Vida del producto / consejos de utilización

ALTIRANDO 3

EVOLITE

Riesgo de desgaste prematuro:

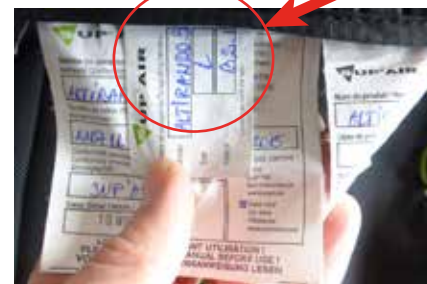
El fleje de fibra de vidrio situado bajo el asiento puede en ciertos casos perforar el tejido del asiento.

El fleje se instaló en su alojamiento sin tope de protección y uno de sus extremos corta.

Retirar el fleje

El fleje tiene mayor menor o utilidad en función de la talla del piloto.
Hacer una PRUEBA en pòrtico o en vuelo sin el fleje.

Contáctanos para que te enviemos un fleje con
dos toques de goma correspondientes
al modelo y talla de tu silla
sav@supair.com

Puedes volar sin el fleje
(cuestión únicamente de confort)
